SPECTRO3-Scope: Änderungen nach Software-Update von SPECTRO3-Scope V4.2 auf V4.3

In diesem Manual wird zusammengefasst, welche Änderungen sich mit dem Software-Update von **SPECTRO3 V4.2** auf **V4.3** ergeben haben.

Änderung 1:

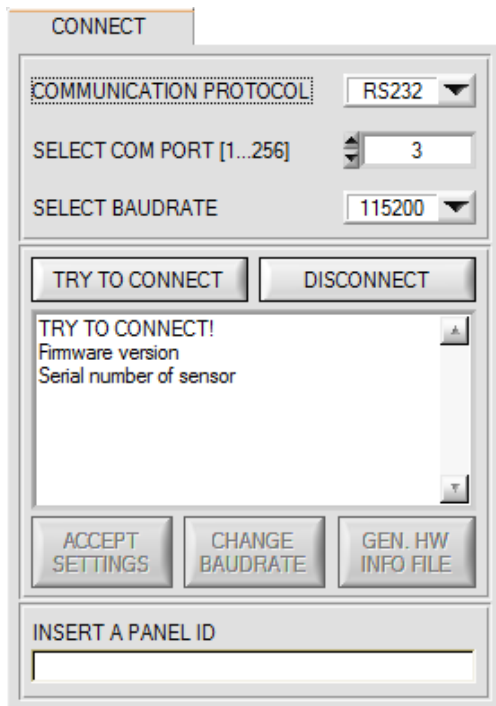
Kommt es nicht automatisch zu einem Verbindungsaufbau z.B. wenn kein Sensor angeschlossen ist, dann kann die Software im OFFLINE Modus betrieben werden. Im Offline Modus ist lediglich ein Parametertausch mit einer Datei auf einem Speichermedium möglich. Dies ist für Analysezwecke von Parameterfiles oft hilfreich.

Ist ein Sensor angeschlossen und es kommt trotzdem zu keinem Verbindungsaufbau, dann stimmen entweder die SCOPE Version (Programm auf PC) und die Firmware Version (Programm im Sensor) nicht überein oder man muss die Schnittstelle zum Sensor richtig konfigurieren. Sollte das Problem eine unterschiedliche Scope und Firmware Version sein, dann muss man sich die zur Firmware passende Scope Version vom Lieferanten besorgen.
